消防機関における自動体外式除細動器（AED）の取扱いについて（依頼）

消防機関においてAEDの不具合が疑われた事例に関する研究（中間報告）

# 各 論

### 1-1 日本光電のAEDに特徴的な高周波成分が含まれるVFの低感度事例

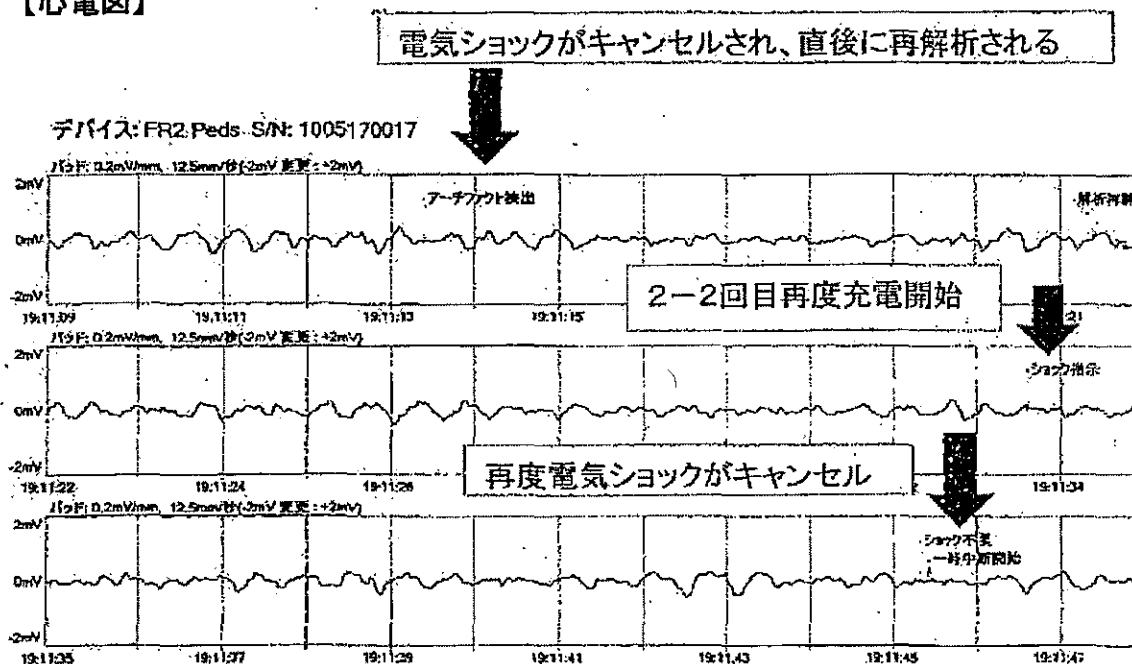
- 消防本部がメーカーから報告を受けた内容によると、周波数成分に分解すると、通常のVFでは周波数成分が2～10Hz（＝波形のピークが1分間に120～600回あり）に集中していることから、10Hz以上の成分が多い場合はVFらしくないため適応外と判断しているとのこと。
- 機械的に何らかのフィルタリングをかけられたあとの心電図しか見えていない可能性は否定出来ないが、心電図は特徴的である。

- 多くの症例では解析がくりかえされることによって最終的には除細動まで実施されており、救命処置を継続することが重要である。
- 製造販売業者において、特異度も鑑みた上で改善方策について検討することが望まれる。

### 1-3 フィリップスのAEDに特徴的な高周波ノイズによる低感度事例

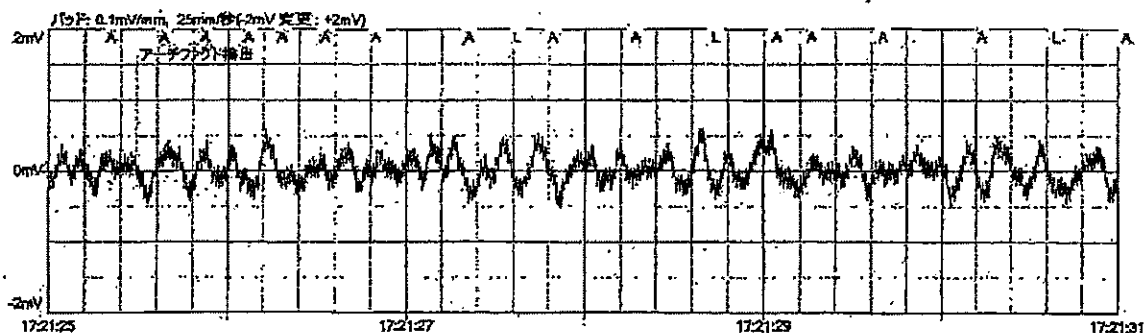
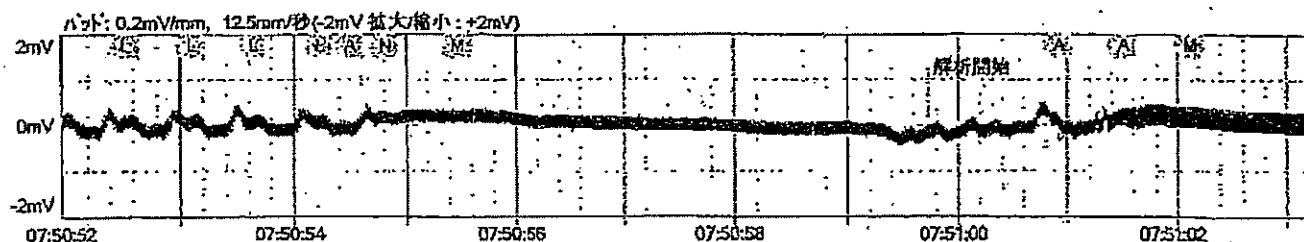
- 平成21年10月 現場での60代男性に対する事例
- 救急救命士以外の救急隊員が対応
- フィリップス ハートスタートMR x E
- 高周波によって太い線のように見える心電図。何による影響なのかは不明なものが多い。
- 同じ機種を用いて、人形等で実験しても同様の波形は出ない。
- アーチファクトの検出により解析できない事例が多い。

- 高周波が何による影響なのかは不明なものが多い。
- 製造販売業者において、特異度も鑑みた上で改善方策について検討することが望まれる。
- 周辺にアーチファクトの原因となる可能性がある、電気毛布、電気ベッド等電化製品を使用していないか確認し、もしあれば電源を切るか遠ざけるなど、原因が特定でき、回避出来るものである場合には、極力回避する必要がある。

宮城県名取市消防本部によるプラットホームでの実験

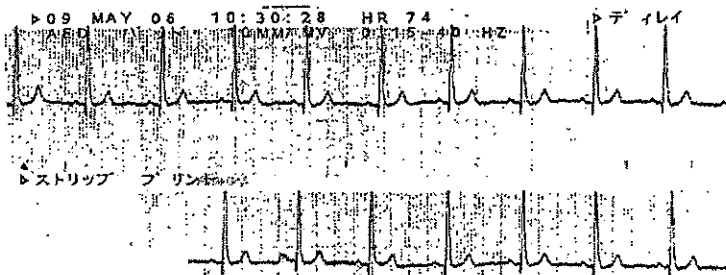
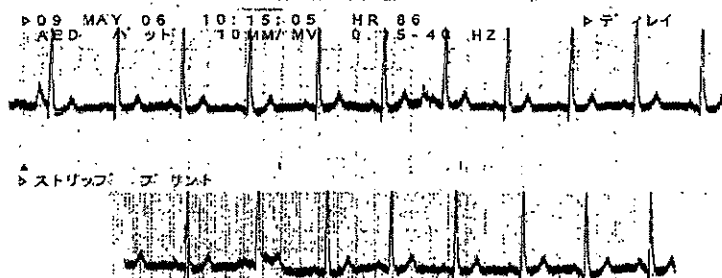
- 事後、環境の影響を検証し、プラットホームの黄色い線の内側だと高周波ノイズが入り、外側だと入らないことを確かめたもの。
- このように、あらかじめ環境の影響が明らかとなれば、留意して活用することが可能であるが、救急現場で常に原因が明らかとなるものではないことを認識し、P A連携等行っている場合の代替機の確保や迅速な搬送を行う等、可能な対応を実施していく必要がある。

#### 1-4 幅が振り切れるノイズによる低感度事例

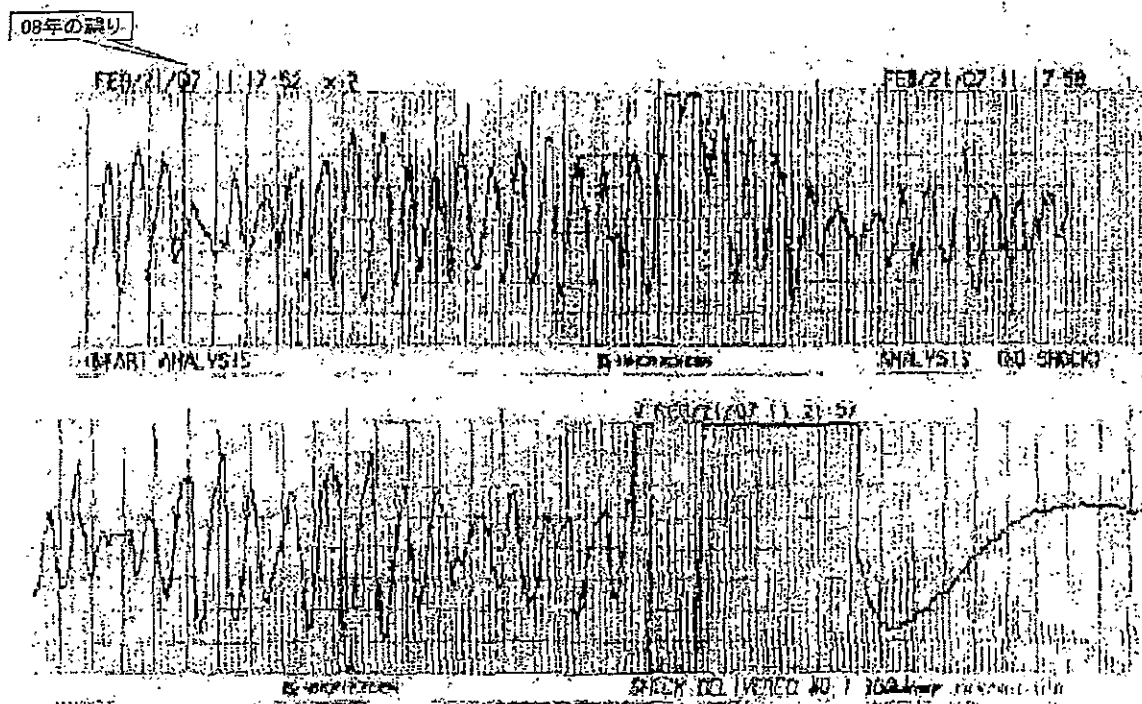
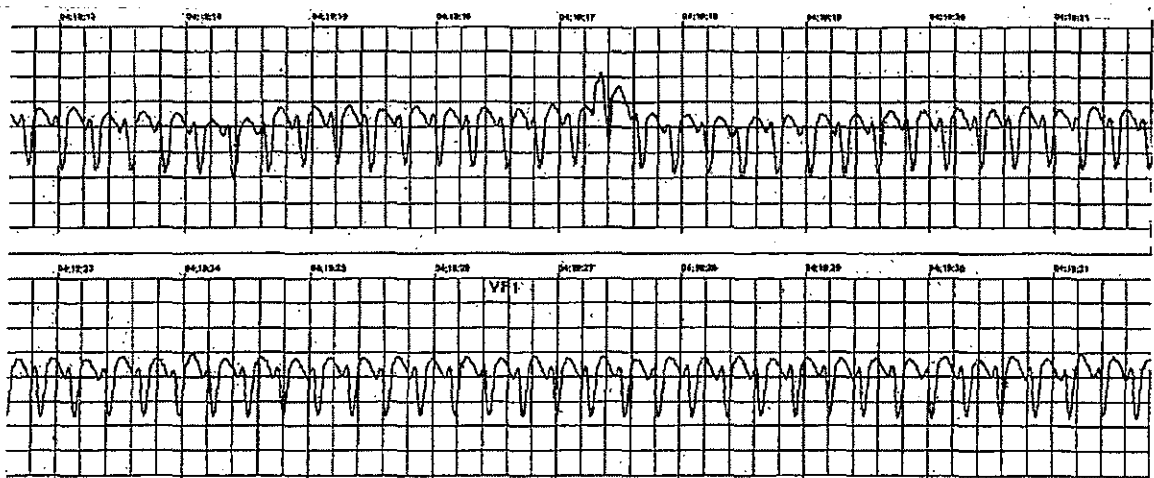
- 同一の傷病者に対する心電図。上段では除細動適応なしとなっているが、下段では適応ありとなっている。低周波成分が強い部分が混在しているVFだったために、除細動適応外となっていると製造販売業者から説明があった旨の報告であるが、幅が振り切れるほどのノイズによる解析不能例は他にも報告されている。

- 同様のアーチファクトが、製造販売業者が異なるAEDで出現しており、どういった状況下で発生するのか今後の検討が必要。
- 製造販売業者において、特異度も鑑みた上で改善方策について検討することが望まれる。

## 2-1 日本光電のAEDで洞調律に戻ったあとで、除細動適応となり、再びVFとなった低特異度事例

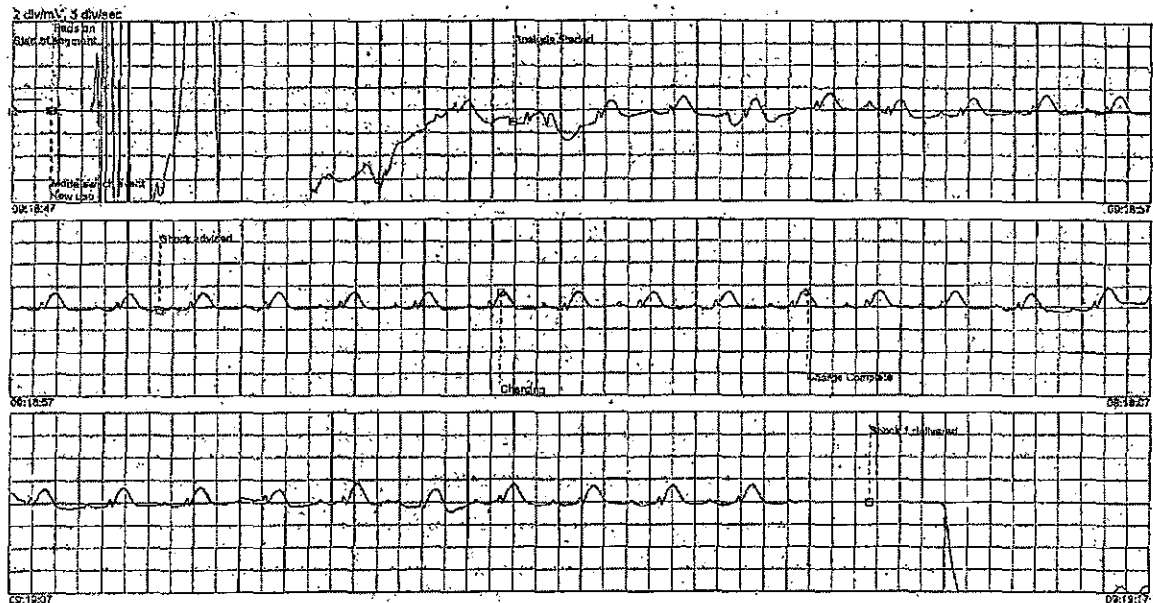
- 除細動によって再びV F となった事例。明らかな洞調律を適用ありとした事例であり問題である。
- 公共の場に設置され使用されたA E Dについても事後検証が必要である。

## 2-2 フィリップスのAEDでPEAに除細動適応となった低特異度事例

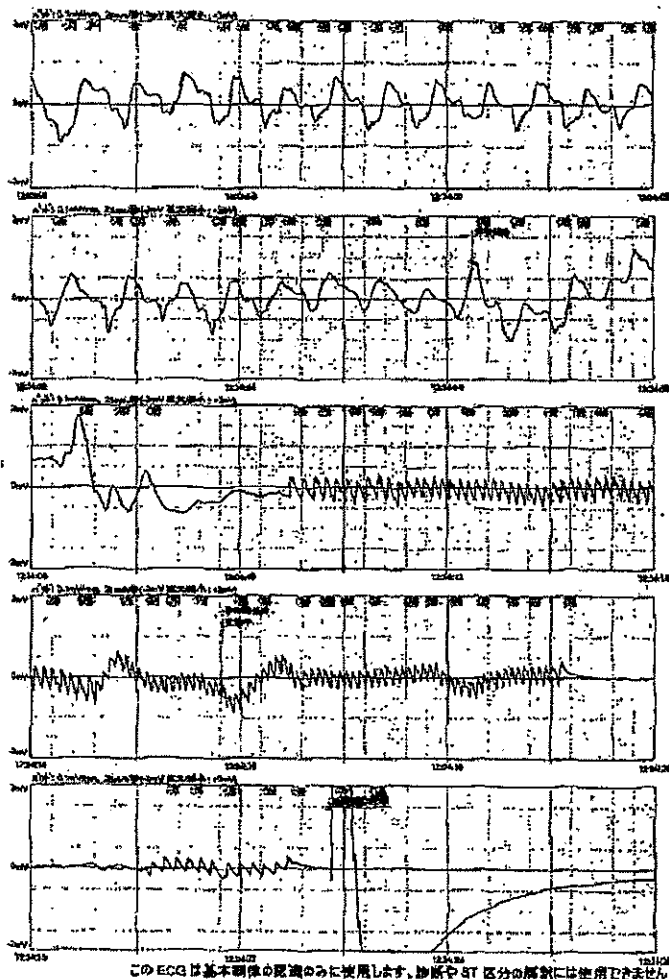
- 救急救命士がタイミングを判断して解析出来る半自動式除細動機では、感度を高めるため、特異度を低くしている可能性あり。
- しかしながら明らかなPEAを除細動適用ありとした事例であり問題である。
- 救急救命士はPEAを観察した場合、除細動を実施しないことが必要である。

### 3-3 半自動式除細動器と狭義の自動式除細動器について

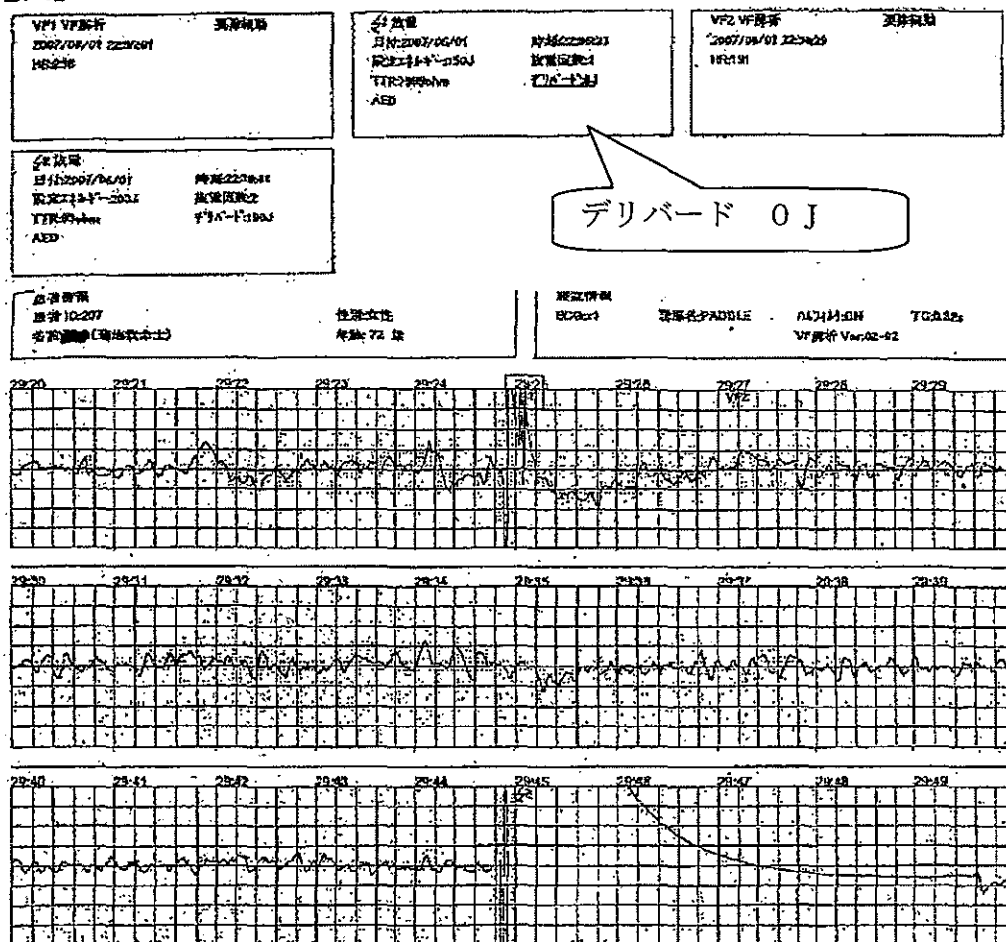
- 救急救命士がAEDを使用する場合は、解析のタイミングを選ぶことができる半自動式除細動器を用いることが望ましい。
- モードを切り換えることが可能な半自動式除細動器を、解析のタイミングをマニュアルで実施できない狭義のAEDとして使用し、解析のタイミングを機械まかせにしているものと思われる事例もあった。救急救命士がいる場合には、解析が必要否か及び解析可能なタイミングであるか否かを判断し、解析を開始することが望ましい。
- 救急救命士がいない場合、可能であれば解析の際に救急車を停止させることが望ましいが、搬送が遅くなっては本末転倒であること。  
あくまでAEDの判断を優先することとなるが、傷病者が心肺機能停止傷病者であることを、確実に観察した上でAEDを使用する必要がある。  
また、搬送中に繰り返し救急車の停止が必要になる場合は、搬送を優先すべきか医師の助言を得ること。
